[ID VIP 12832] - Parco agrivoltaico denominato "LUCERA" di potenza pari a 38 MW e delle relative opere di connessione alla RTN da realizzarsi nei Comuni di Lucera (FG) e Foggia.

Istanza per il rilascio del Provvedimento di VIA nell'ambito del PUA ex art. 27 del D.lgs. n.152/2006 e ss.mm.ii.

Relazione tecnica a supporto dell'istruttoria sul progetto
ID_VIP 12832

Tipologia di progetto: Agrivoltaico
Potenza: 38,000 MW
Ubicazione: Lucera
Proponente: NVA 1 s.r.l.

Fig. 1 - Ubicazione del progetto rispetto ad altri impianti

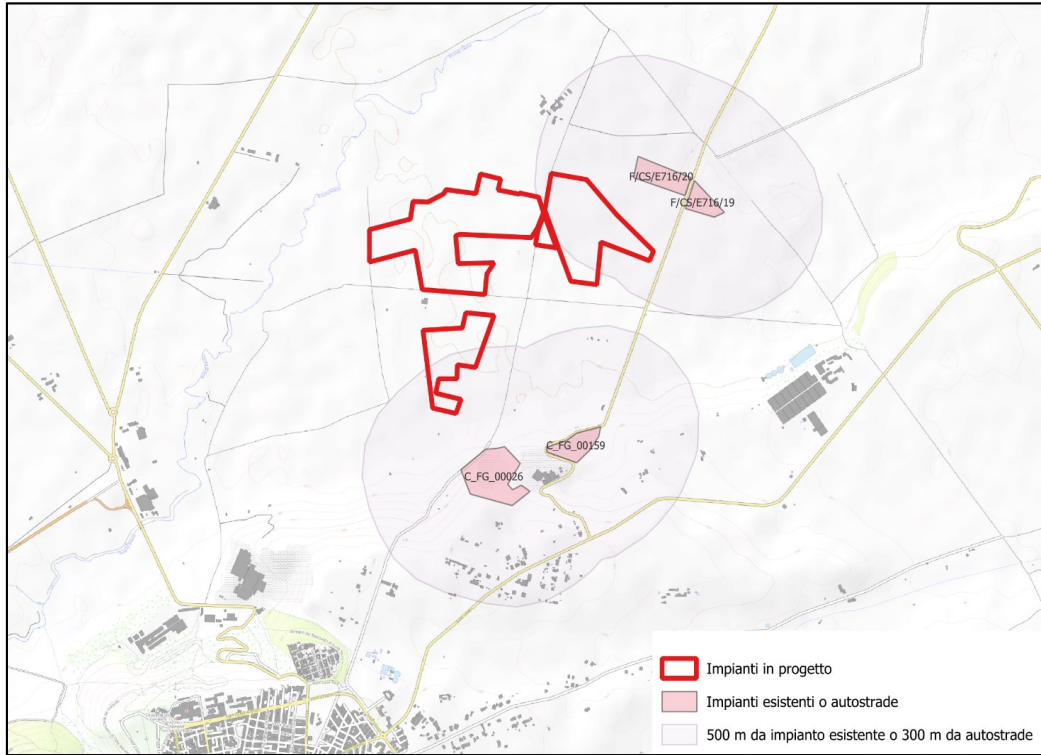
L'area dell'impianto **ricade per piccola parte** nelle casistiche di cui all'art. 20, co.8, (lett. c ter 2) D.Lgs..199/2021, in quanto parte dell'impianto dista meno di 500 metri dagli impianti fotovoltaici già realizzati denominati F/CS/E716/19 e /20; parte dell'impianto dista inoltre meno di 500 m dalle cave autorizzate cod. C_FG_00026 e C_FG_00159. Si veda in proposito la fig. 1.

Fig. 2 - Ubicazione dell'impianto rispetto ai beni tutelati dal PPTR

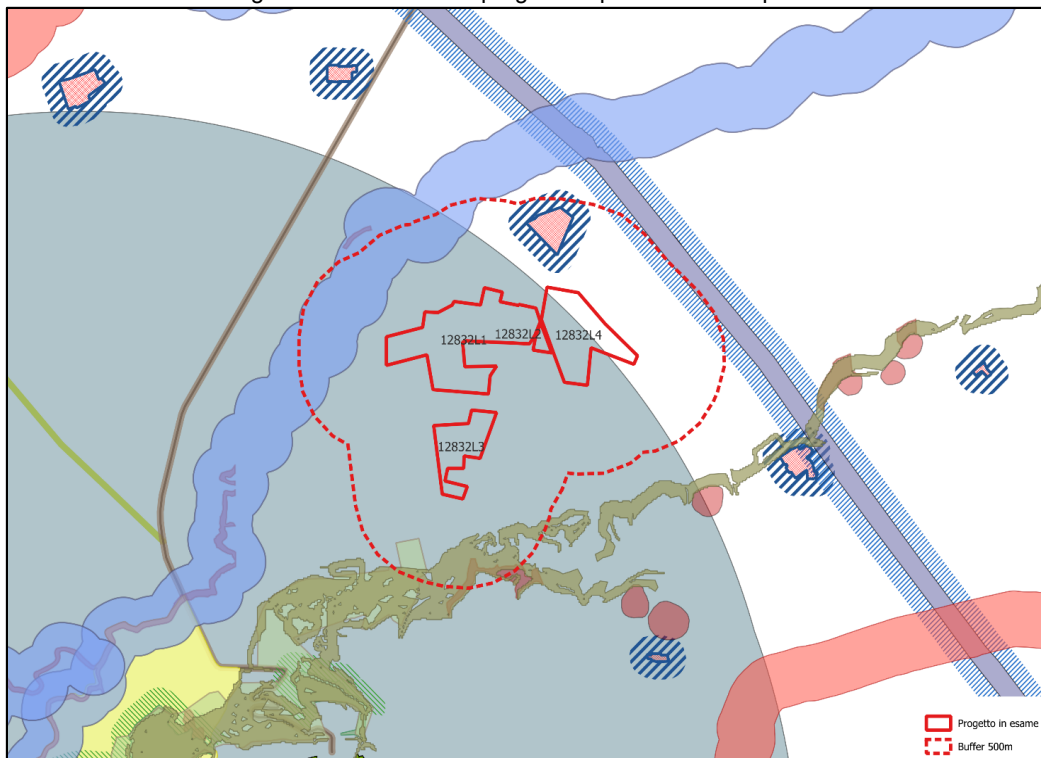
Come osservabile nella fig. 2, nella fascia di rispetto di beni sottoposti a tutela (500 metri per gli impianti fotovoltaici, lett. c quater della norma richiamata), si rilevano i seguenti beni:

- Layer: UCP – Versanti (Lucera)
- Layer: BP - Fiumi, torrenti, corsi d'acqua iscritti negli elenchi delle acque pubbliche (150m) - FG0059, Torrente Salsola e Fiumara di Alberona
- Layer: UCP - Aree soggette a vincolo idrogeologico - Lucera, zona: II
- Layer: UCP - Formazioni arbustive in evoluzione naturale
- Layer: segnalazioni architettoniche e segnalazioni archeologiche - FG004470, MASSERIA LA BELLA, Segnalazione Architettonica
- Layer: aree appartenenti alla rete dei tratturi - Num_Ordin: 5, Regio Tratturo Celano Foggia
- Layer: UCP - Coni visuali - Castello di Lucera

Trattasi di beni che **non** sono sottoposti a tutela ai sensi della parte seconda oppure dell'articolo 136 del decreto legislativo 22 gennaio 2004, n. 42; pertanto, risulta **applicabile** la condizione della lettera c quater dell'art. 20, co.8, D.Lgs. n.199/2021. L'area dell'impianto risulta quindi, in termini generali, idonea alla realizzazione dell'intervento ed il progetto risulta candidabile ad eventuali future semplificazioni nell'iter amministrativo.

Come osservabile in Fig. 2, l'impianto ricade all' interno del Cono di Visuale relativo al Castello Svevo Angioino di Federico II, come peraltro rilevato nel parere (non favorevole) formulato dal Comune di Lucera. Nelle Linee Guida PPTR 4.4.1 - Linee guida sulla progettazione e localizzazione di impianti di energia rinnovabile, sono considerate tre fasce di intervisibilità e l'impianto agrivoltaico per la maggior parte ricade all' interno di quella più restrittiva, che prevede solo impianti realizzati sui tetti o ubicati al suolo ma con potenza massima pari a 3 kW.

Fig. 3 - Ubicazione rispetto alle aree non idonee di cui al RR/24/2010

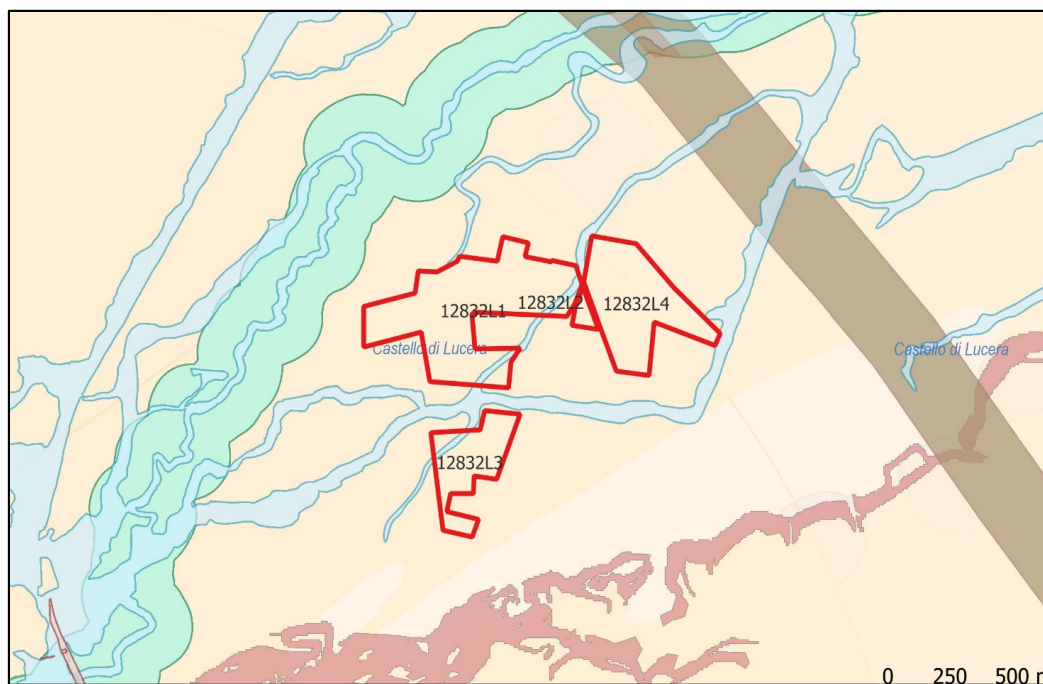
L'aspetto maggiormente critico di tutta la proposta risulta essere la localizzazione all'interno del cono visuale del Castello di Lucera, incompatibile ai sensi del RR 24/2010.
